Det vises til mottatte brev inneholdende Anmerkninger til Nabovarsel datert 8. Februar 2019, referer til nabovarsel datert 22. Januar 2019. Vi vises også til *tidligere korrespondanse* fra undertegnede, av 20. Desember, 9. Oktober, 21. September til Berit Sofie Hoffstad, og 14. September til Henrik Brigtsen, alle 2017, i saken som angår Tilkomstvei over Austegarden frem til vår hytte, "Kråkhaugen", GBNR 1/399.

Vi vil gjerne opplyse om at vår henvendelse til Meland Kommune, referer til "Søknad om dispensasjon - privat tilkomstvei til hytte GBNR 1/399 på FLATØY AUST, Mette og Inge Østergaard", m/vedlegg samt inneholdende Nabovarsel oversikt, er registrert i Kommunen som Saksnr. 17/2958.

Figur No. 1: Start av Tilkomstvei mellom låvebro GBNR 1/12 og Garasje GBNR 1/175

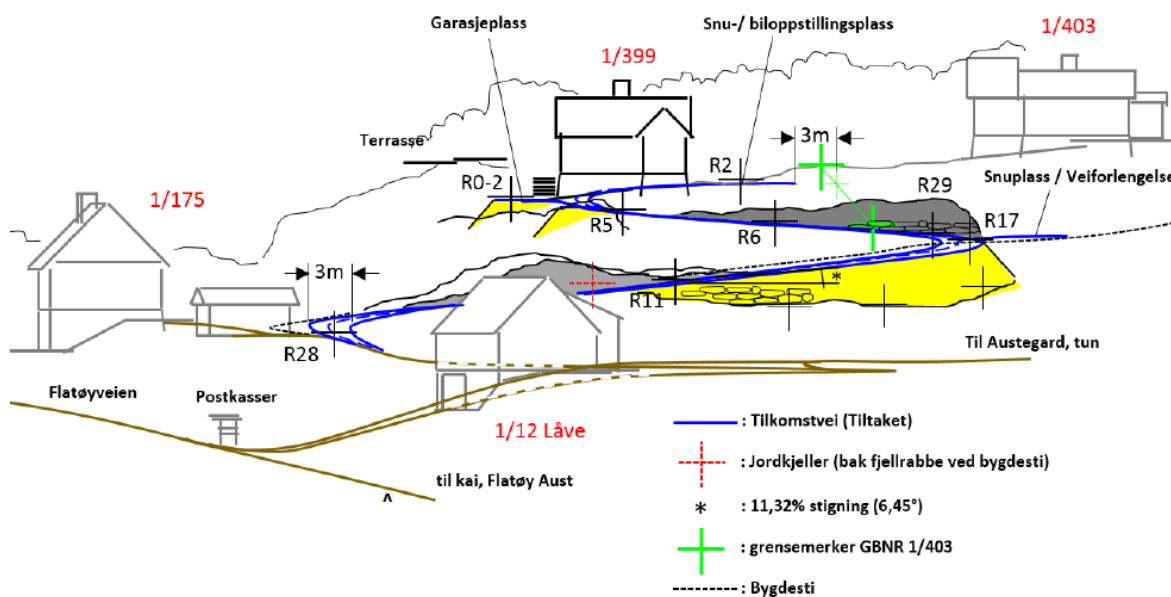
Ref. Pnt. 6: Oppstillingsplasser ved låvebro, ikke berørt - vi forstår ikke riktig hvordan dere har kommet til at Tiltaket på noen måte påvirker negativt adkomsten til låvebroen (ref. Låven på Austegarden), hertil biloppstillingsplasser dere har leid på låvebroen. Fra tegningsunderlaget vedlagt Dispensasjonssøknaden, se Vedlegg D3 - side 1/1 og Vedlegg E4 - side 1/8, fremgår det relativt klart, at Tilkomstveien svinger opp til høyre (90°) fra et punkt på eksisterende vei omtrent midt mellom låvebroen og garasje tilhørende GBNR 1/175. Se Figur No.1 under. Her er vist et utsnitt fra Vedlegg E4 - side 1/8, der traseen er lagt oppå et fly fotografi av terrenget. Faktisk kan man i dette fotografi se biler parkert på låvebroen, trolig tilhørende familien Brigtsen / Hoffstad, se GRØNN og GUL pil. Inntegnet er også start punkt for bakken opp til GBNR 1/399, se referansepunkt R28.

Det er vanskelig å se at startpunktet for Tilkomstveien, slik den er foreslått lagt til Vestre grøftekant tilhørende eksisterende vei, har en problematisk nærhet til biloppstillingsplasser på låvebroen. Det er uklart hvordan detaljer vist for start av Tilkomstveien, kan misforståes, da med henvisning til det detaljerte tegningsunderlaget, 9 sider, vedlagt Dispensasjonssøknaden.

Figur No. 2: Syn mot sør/sør-vest, fra veien mot Austegarden, se Figur No. 3

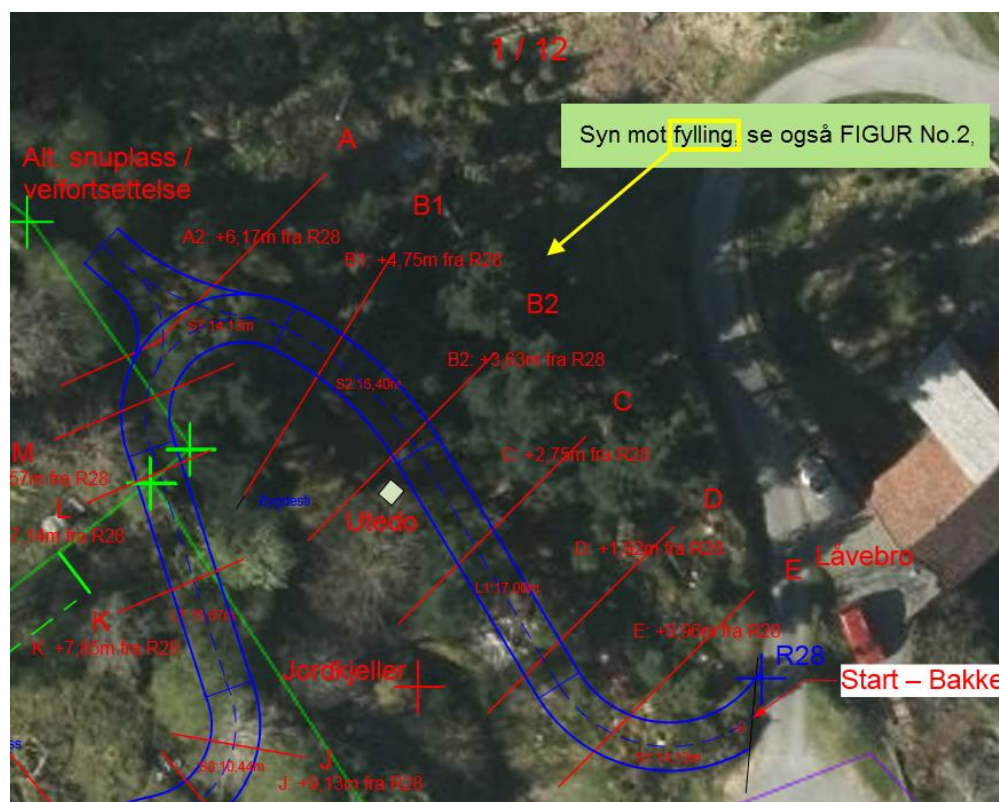
Ref. Pnt. 7: *Alternative veitraseer er vurdert. Foreslåtte løsninger er ugjennomførbare i NLF område ved at de: medfører økt nedbygging av jord, deling av jord, og/eller alt for høy stigning i veitrase (>12,5%) - revurdering. Det hevdes at Tiltaket vil medføre "...svært store, skjemmande og godt synlege naturinngrep på austsida..". Figur No.2 viser et konstruert syn i retning sør/sør-vest mot nordsiden av Tilkomstveien. Nødvendig fylling for understøttelse av veien, er markert med gul farge. Den største fyllingen er riktig nok et karakteristisk trekk ved Tiltaket, med betydelig potensiale til å virke "skjemmende". Hvorvidt denne fyllingen faktisk blir å anse som skjemmande, er et forhold som kan påvirkes av beplantning. Det er dessuten slik at denne fyllingen for det meste vil bli liggende i skygge, se Figur No.3 (flyfoto).*

Figur No. 4: Slik vi forstår foreslått trase - Anmerkning Pnt. 7 - Alternativ a)

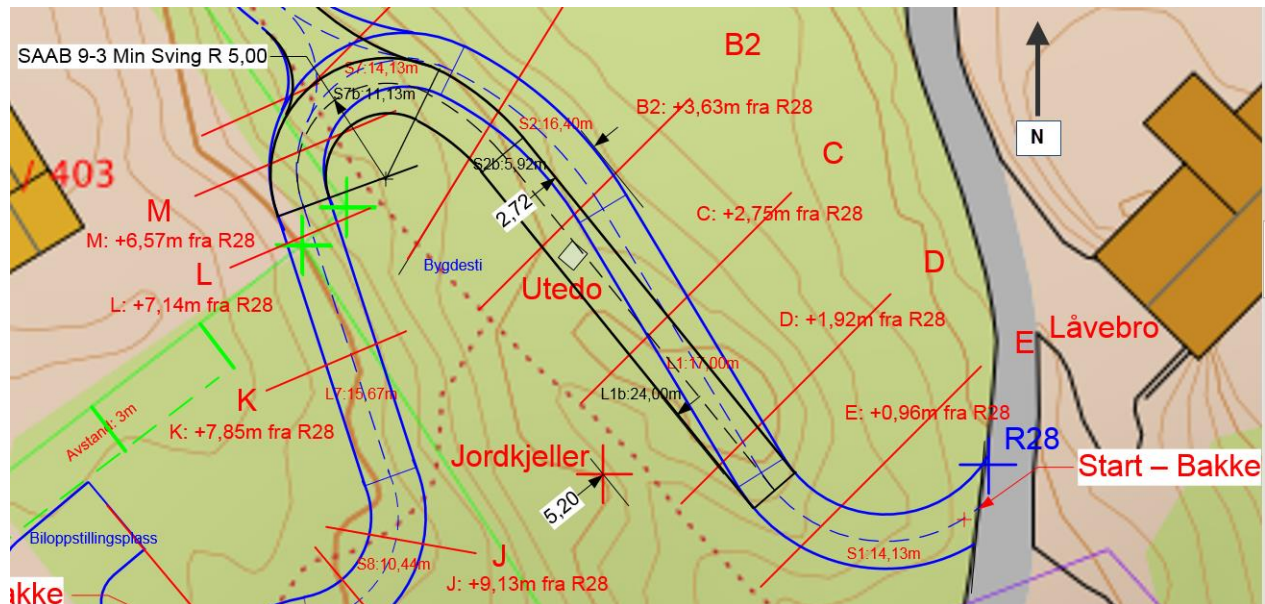
Ref. Pnt. 7 - Alternativ a): Det vises til deres første av to forslag til en alternativ utførelse av foreslåtte Tilkomstvei. Dette er i prinsippet samme løsning, men der "*..vegen i staden vart lagd parallelt til kjerrevegen (ikke på kjerrevegen), men litt høgare i terrenget..*" med påstanden om at da "*... vil naturinngrepet vorte langt mindre synleg.*" Det er for denne Anmerkningen ikke lagt ved skisse som viser dette Alternativ a) - men det er trolig riktig forstått som prøvd fremstilt i Figur No. 4 under, se **sort linje** som viser foreslått endringer av trase.

Antar en at U-svingen før oppkjørsel til GBNR 1/399 prosjekteres med *minste akseptable radius*, vil dette være en radius tilsvarende minste svingradius for undertegnede bil, SAAB 9-3: R 5,0m (målt verdi). Fyllingen ut mot nordsiden kan teoretisk trekkes 2,72m "inn i terrenget", og avstanden til jordkjeller blir redusert noe, til 5,20m. Antar en samme startpunkt for bakken (se "Start-Bakke") vil veilengde i bakken blir kortere, redusert fra 95,07m til 88,35m. Redusert veilengde med samme høydeforskjell, vil medføre at teoretisk stigning i veitrase øker fra 11,32% til 11,71%.

Undertegnede innser at naturinngrepet for Tiltaket er betydelig, men det er mindre forskjeller mellom Tiltaket og Alternativ a), hva angår omfanget av naturinngrepet. I tillegg er det trolig forbundet med økt risiko for skade å redusere avstanden mellom veitrase og eksisterende jordkjeller, se 5,2m i Figur No.4.

Undertegnede konkluderer derfor med at alternativet beskrevet i Anmerkning Pnt. 7, ref. "Alternativ a)", ikke medfører forbedringer / fordeler, og avvises i hovedsak fordi (i): største stigning øker til et nivå uten margin til maksimum anbefalt 12,5%, og (ii): størrelse på fylling - en kan kanskje påberope seg en teoretisk reduksjon i volum, men de praktiske, visuelle konsekvenser er i det aller vesentlige uendret i forhold til Tiltaket.

Figur No. 6: Slik vi forstår foreslått trase - Anmerkning Pnt. 7 - Alternativ b)

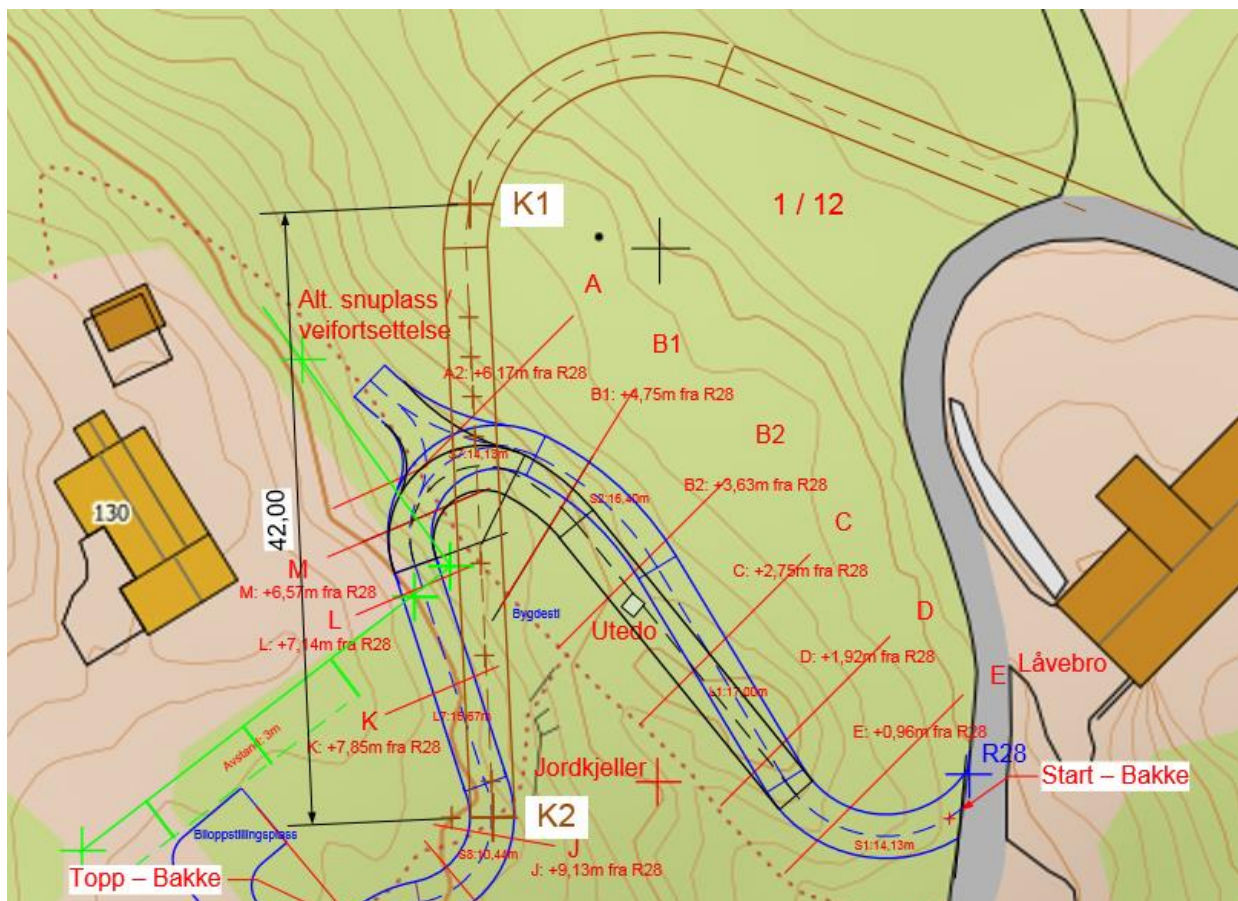
Ref. Pnt. 7 - Alternativ b): Denne anmerkningen inkluderer heller ingen skisser for illustrasjon, men nøyer seg med beskrivende tekst, referer til utsagnet; *"..ny veg kan først om lag frå krysset ved vegen til gamlehuset (nr 134) og i nær rett linje opp til grensa for gbr/bnr 1/399."* Videre heter det; *"Heile vegen ville liggja på Hilda Austegard sin eigedom."*

Uten annen informasjon, skisse på kartunderlag, detaljer, etc, overlates det til undertegnede selv å forstå hva dette forslaget går ut på. Undertegnede har derfor på egenhånd prøvd å tenke seg hva som menes med forslaget (Alternativ b), trolig riktig forstått som prøvd fremstilt i Figur No. 6 under, se BRUN linje som viser foreslått endringer av trase. Skisse baserer seg på beskrivelsene "rett linje", samt at "Heile vegen ville liggja på Hilda Austegard sin eigedom."....

- økt nedbygging av jordareal tilhørende GBNR 1/12
- oppstyking av jordareal tilhørende GBNR 1/12
- veitrase nærmere gårdstun på Austegarden, ref. GBNR 1/12
- stigning i bakke opp til GBNR 1/399 vil være typisk 16,6%, se Figur No. 6 (veilengden K1-K2: 42m, kryssing av 7x1m kote-linjer, altså stigning: $7/42=0,166=16,6\%$ - som langt overstiger 12,5%).

Uten videre må det ansees som åpenbart, at en veitrase som illustrert over, ingen mulighet har til å bli akseptert av Kommunen som et gjennomførbart Tiltak innen NLF regulert område.

Figur No. 5: Kryssing - veiprofil vs. eksisterende profil målt langs bygdesti (kjerreveg), ref. Dispensasjonssøknad - VEDLEGG E-4, side 2/8 .

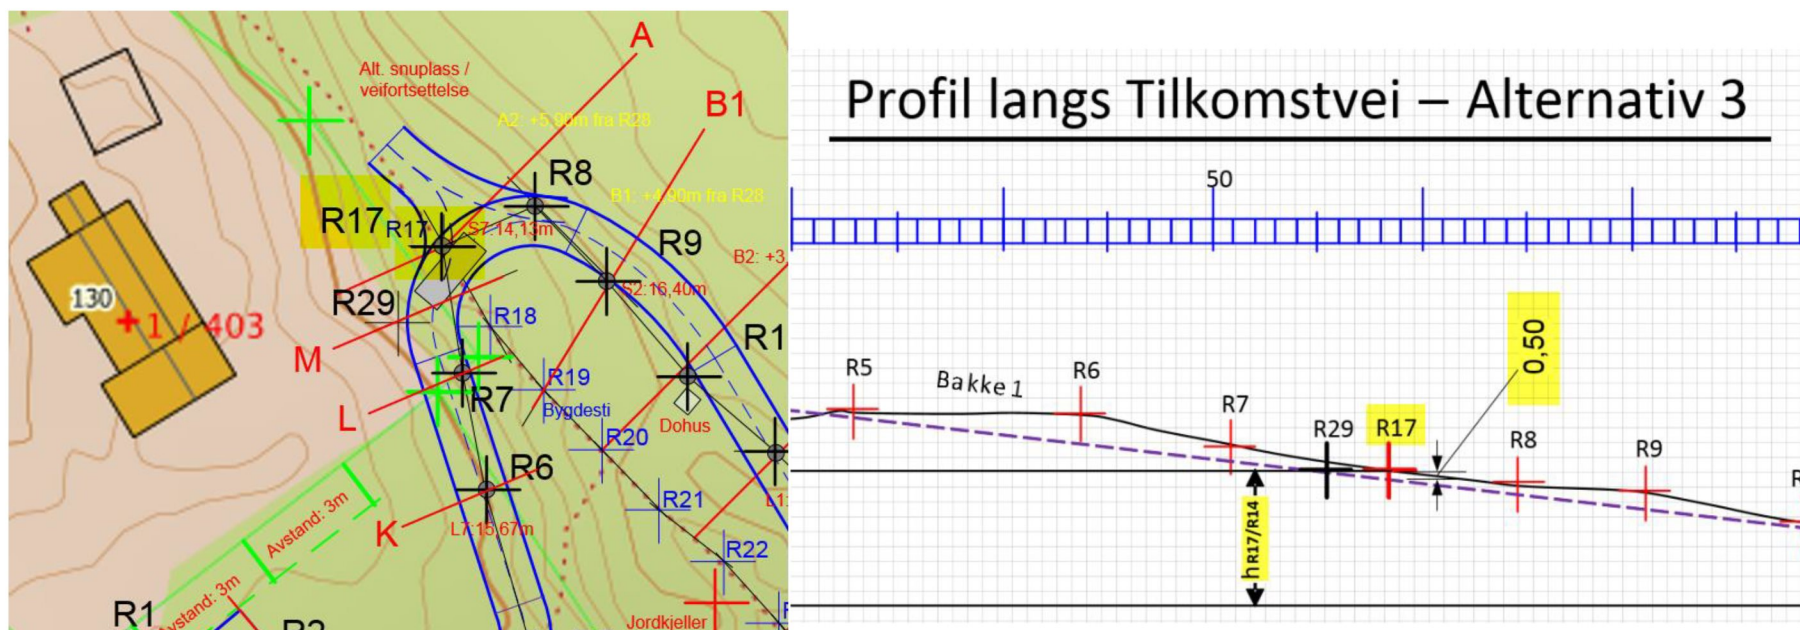
Tiltaket slik det er foreslått medfører kryssing med bygdesti (kjerreveg) ved målepunkt R17. I Figur No. 5 (Vedlegg A) ser en at veiprofilet i kryssings-punktet R17, ligger ca. 0.5m under naturprofil (høyden for bygdestien). Nivå forskjellen tilsvarende 0,5m i kryssings-punktet (ref. R17), vil for Tiltaket bli kompensert for ved at jord /røtter vil bli fjernet i hele området ved U-sving og "Alt. snuplass / vei forlengelse", og erstattet med steinfylling, slik at nivå for Tilkomstvei og bygdesti (kjerreveg), blir sammenfallende. Konsekvensen av forslag pr. Alternativ a), er at redusert veilengde vil medføre at kryssings-punktet kommer enda dypere i forhold til høyde for eksisterende bygdesti. Dette gjør fortsatt bruk av nevnte bygdesti (kjerreveg) vanskeligere.
